# SKF Technik Bulletin

## VKM 11269 / VKM 11263 – Neues Spannrollen-Design

AUDI A1/A3, Q3, SEAT Ibiza, Leon, SKODA Fabia, Octavia, VW Golf, Polo  
1,6 – 2.0 TDI Motoren

**SKF Neues Spannrollen-Design + Montagehinweise**

### VKM 11263

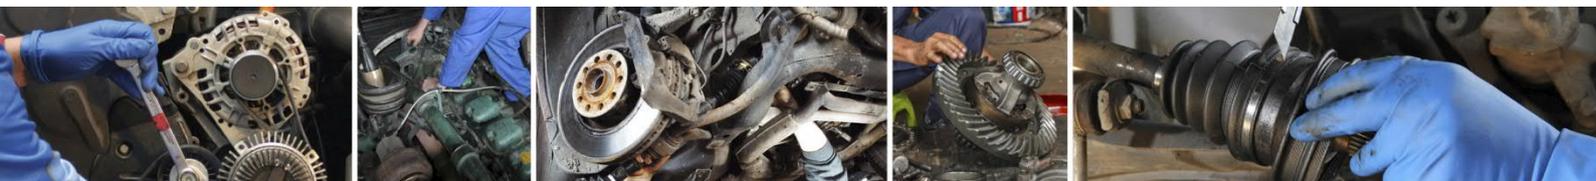
SKF hat ab Produktionscode 256 O zwei neu entwickelte und patentierte Spannrollen für die oben genannten VAG Motoren. Die Designänderung entspricht vollumfänglich den OE-Spezifikationen und entspricht der OE Produktqualität und Leistung.

Für das neue SKF Design ist kein spezielles Fixierwerkzeug erforderlich.

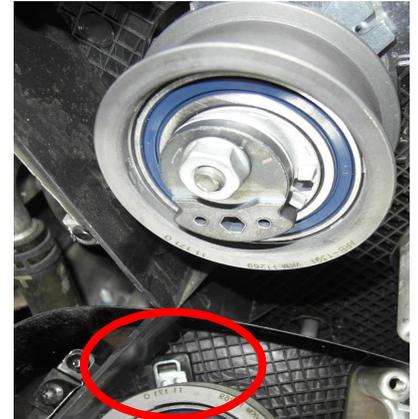
1. Bauen Sie die neue SKF Spannrolle ein. Achten Sie immer darauf, dass die Haltenase korrekt positioniert ist (Bild 1).

2. Verdrehen Sie den Exzenter der Spannrolle im Uhrzeigersinn, bis der Zeiger mittig zu der Aussparung in der Grundplatte steht (Bild 2).
